**Avis de la Mission Régionale d'Autorité environnementale
Nouvelle-Aquitaine formulé à l'occasion de la présentation
d'un projet de parc photovoltaïque au sol
à Doudrac (47)**

n°MRAe 2024APNA111

dossier P-2024-15774

Localisation du projet : Commune de Doudrac (47)
Maître(s) d'ouvrage(s) : Société JP Énergie Environnement
Avis émis à la demande de l'Autorité décisionnaire : Préfet de Lot-et-Garonne
En date du : 11 avril 2024
Dans le cadre de la procédure d'autorisation : Permis de construire
L'Agence régionale de santé et le Préfet de département au titre de ses attributions dans le domaine de l'environnement ayant été consultés.

Plan de masse permettant également de distinguer la quasi-totalité de la superficie du projet initial abandonné (liseré rouge continu) – extrait étude d'impact page 151.

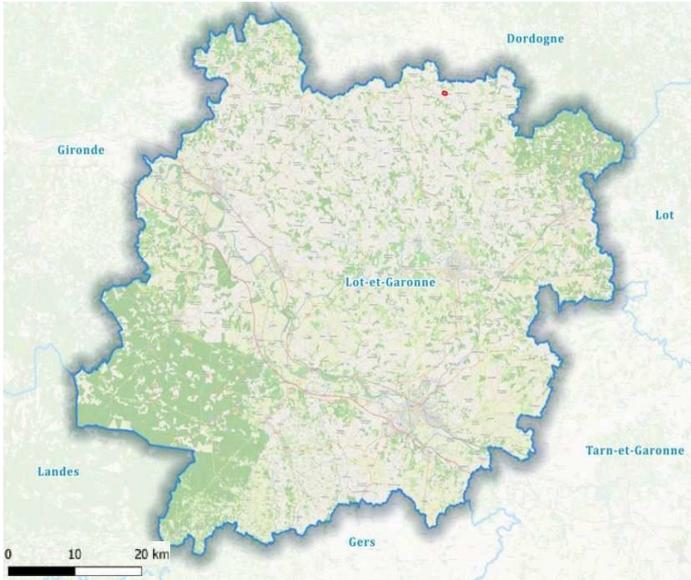
A la suite de plusieurs échanges courant 2020 jusqu'en 2023 entre le développeur et les parties prenantes du projet (commune d'implantation, communauté de communes et services de l'État) il a été identifié des contraintes pesant sur l'enveloppe initiale du projet d'un point de vue de l'insertion paysagère (proximité d'habitations à l'est), de contraintes d'urbanisme (compatibilité avec des zones classées comme agricoles au titre des documents d'urbanisme opposables), de risques (inondation et remontées de nappes) et enfin de sensibilités environnementales fortes (nombreuses zones humides, présences d'espèces protégées avec parfois de forts enjeux locaux).

L'ensemble de ces contraintes a conduit le développeur à revoir fortement à la baisse la superficie de son projet et sa localisation, et à proposer une nouvelle version, objet du présent dossier d'étude d'impact.

Le projet définitif présente ainsi une surface clôturée voisine de 3,1 ha n'incluant plus qu'une fraction au nord de la superficie initiale, et développe une puissance d'environ 3,26 MWC
